OGGETTO: REALIZZAZIONE ED ESERCIZIO DI UN IMPIANTO FOTOVOLTAICO DENOMINATO IMPIANTO FV CRUCETTA, DELLA POTENZA DI 4.840 KW AC E 5.613 KW DC DA REALIZZARSI NEL COMUNE DI MODICA (RG) IN CONTRADA TURISCHEDDA SNC, FOGLIO DI MAPPA 160, PARTICELLE 1004, 102, 105, 162, 207, 693, 696, 787 E DI TUTTE LE RELATIVE OPERE CONNESSE ED INFRASTRUTTURE DA REALIZZARSI NEL COMUNE DI MODICA (RG), FOGLIO DI MAPPA 165, PARTICELLA 153

PARERE ISTRUTTORIO CONCLUSIVO C.T.S. n. 695/ 2026 del 10/07/2026

Oggetto	ISTANZA DI VALUTAZIONE PRELIMINARE AI SENSI DELL'ART. 6 COMMA 9 DEL D. LGS. N. 152/2006 E SS.MM.II. -
Descrizione	REALIZZAZIONE ED ESERCIZIO DI UN IMPIANTO FOTOVOLTAICO DENOMINATO IMPIANTO FV CRUCETTA, DELLA POTENZA DI 4.840 KW AC E 5.613 KW DC DA REALIZZARSI NEL COMUNE DI MODICA (RG) IN CONTRADA TURISCHEDDA SNC, FOGLIO DI MAPPA 160, PARTICELLE 1004, 102, 105, 162, 207, 693, 696, 787 E DI TUTTE LE RELATIVE OPERE CONNESSE ED INFRASTRUTTURE DA REALIZZARSI NEL COMUNE DI MODICA (RG), FOGLIO DI MAPPA 165, PARTICELLA 153
Località del progetto	MODICA (RG)
Data presentazione istanza al dipartimento	Prot. nr. 65160 del 24/09/2025
Data procedibilità trasmissione in CTS	Prot. nr. 79952 del 30/10/2025

Figura 3 – Schema STMG 344965118 del 08/01/2025

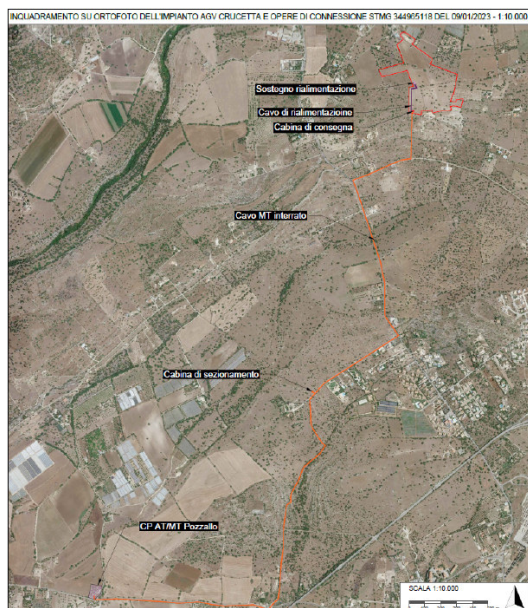
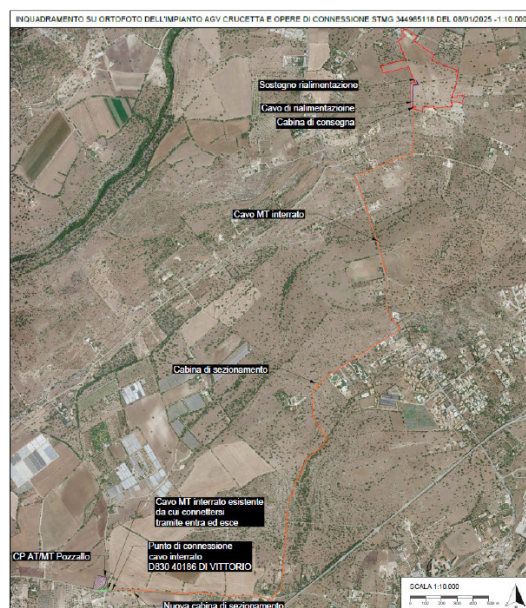
VISTO il dettaglio di collegamento alla CP Pozzallo – STGM 344965118 del 09/01/2023 progetto definitivo

VISTO il dettaglio di collegamento alla CP Pozzallo – STGM 344965118 del 08/01/2025 progetto definitivo

Figura 8 – Costruzione triangolo visibilità

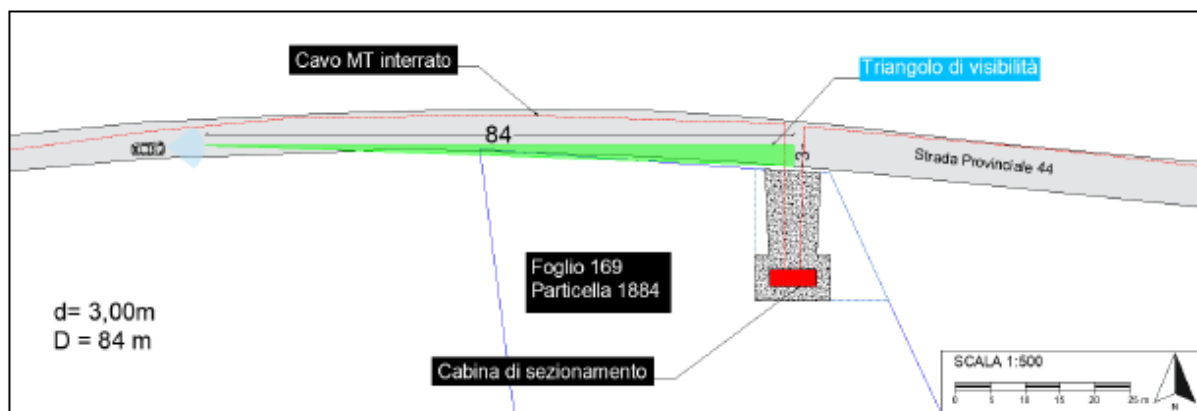
VISTO che il Proponente ha riportato: per la realizzazione della cabina di sezionamento è prevista l'apertura di un nuovo varco per garantire l'accesso alla suddetta e per tale motivo è stata sviluppata la costruzione del triangolo di visibilità.

VISTO che per l'accesso alla cabina l'apertura del varco sarà pari a circa **8,00 metri** tale da consentire l'accesso ai mezzi sia per la realizzazione e posa della cabina sia per la manutenzione e gestione da parte di e-distribuzione.

VISTO l'elaborato RS06EPD0066I38_RN2000_IBA_Rete Ecologica Regionale, dove è stato riportato che l'area interessata è **fuori dalla aree della Rete Natura 2000, aree IBA e Rete Ecologica Regionale**.

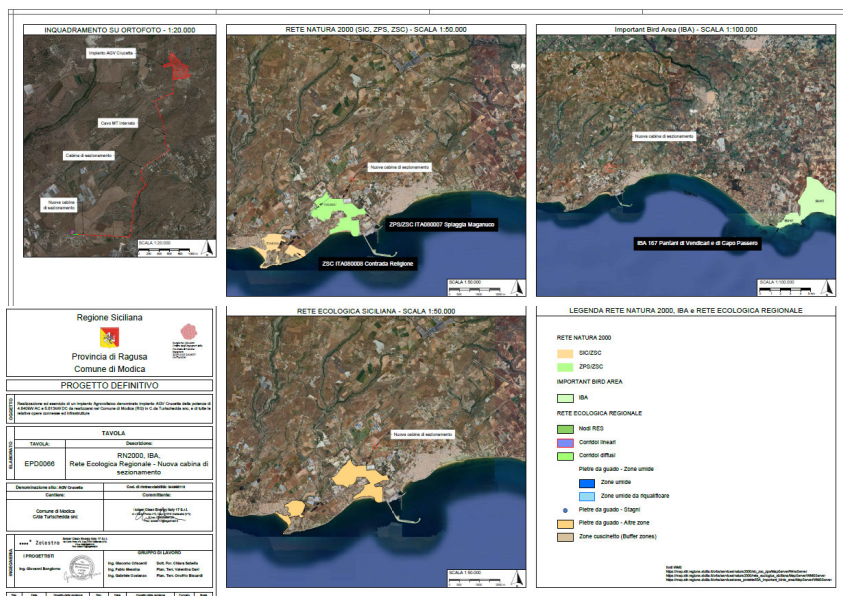
RILEVATO che la futura cabina di sezionamento si troverà a circa 800 m dall'area ZPS/ZSC ITA080007 Spiaggia Maganucco e oltre 3,4 km dall'area ZSC ITA080007 Contrada Religione.

RILEVATO che l'area IBA più prossima è il 167 Pantani di Vendica e di Capo Passero, dista circa 14 km.

VISTO l'elaborato RS06EPD0065I38 Vincoli forestali e Aree percorse da fuoco, dove si evince che l'area interessata alla realizzazione della cabina di sezionamento non ricade in area percorse dal fuoco

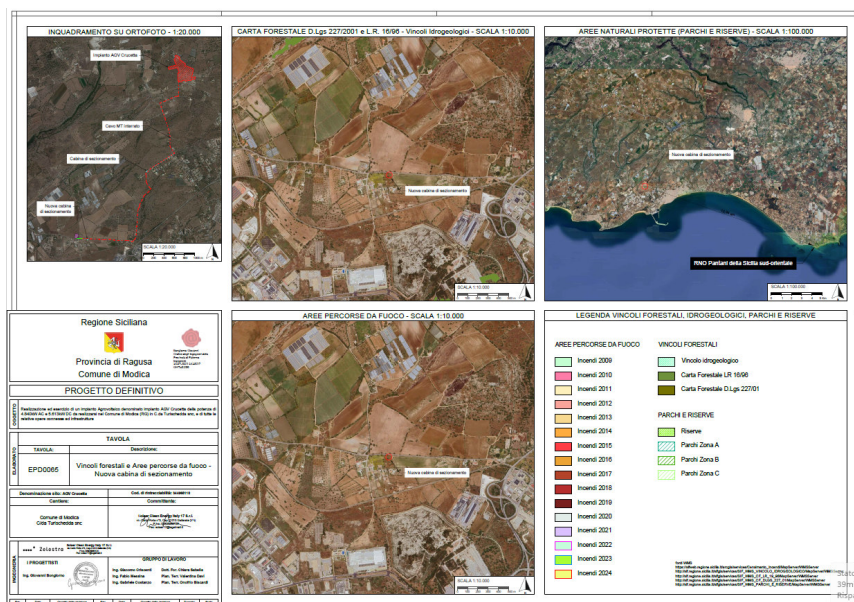
CONSIDERATO e VALUTATO che l'area non è interessata da Vincoli forestali e Aree percorse da fuoco

Figura 4 – Stato di conservazione del muretto a secco tra la particella 1884 f. 169 Modica e la SP45

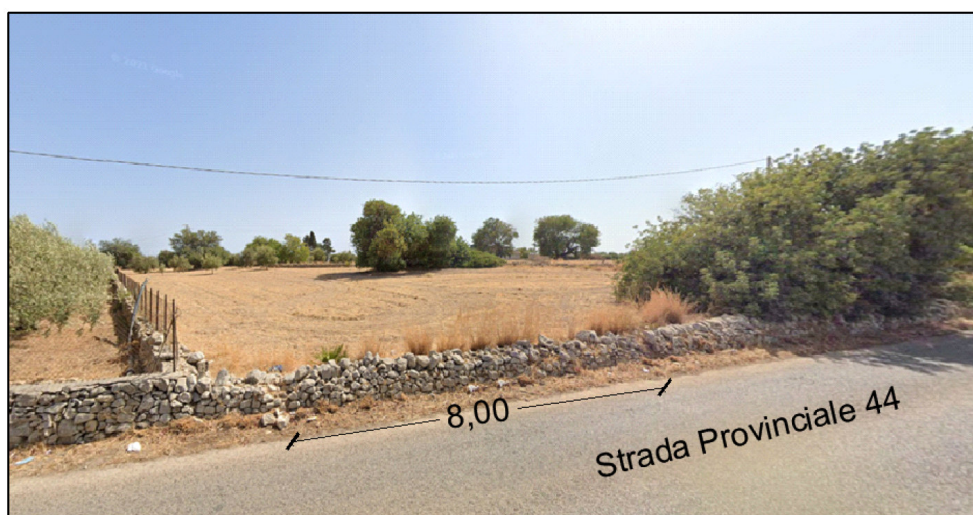
VISTA la fig. 14 dove il Proponente riporta lo stato conservativo del muretto a secco, e, dove sarà realizzato l'accesso alla cabina di sezionamento.

CONSIDERATO e VALUTATO che il muretto a secco delimita la particella a ridosso della strada provinciale è in pessimo stato conservativo e che il Proponente si impegna al ripristino della restante parte.

CONSIDERATO e VALUTATO che la porzione di muretto a secco oggetto di demolizione per la realizzazione dell'accesso, lo stesso sarà riutilizzato per il ripristino della restante parte che ne delimita la particella.

Figura 5 - Schema tipo struttura muretto a secco e fasi di realizzazione

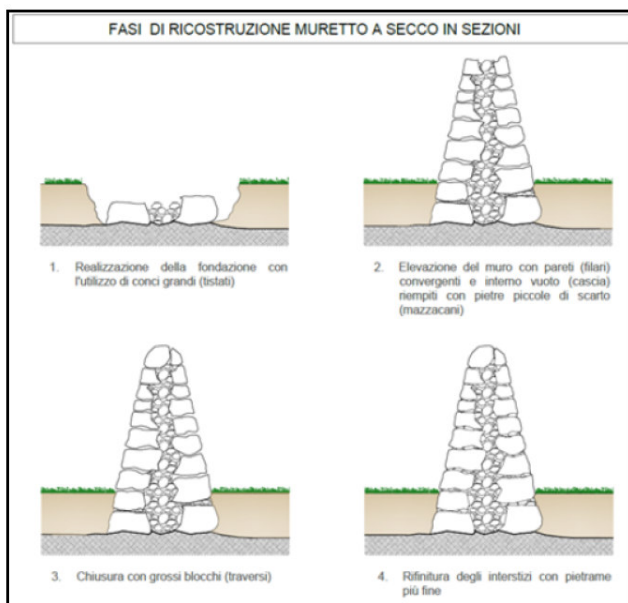
VISTA la fig. 5 dove si riporta lo schema del ripristino del muretto a secco
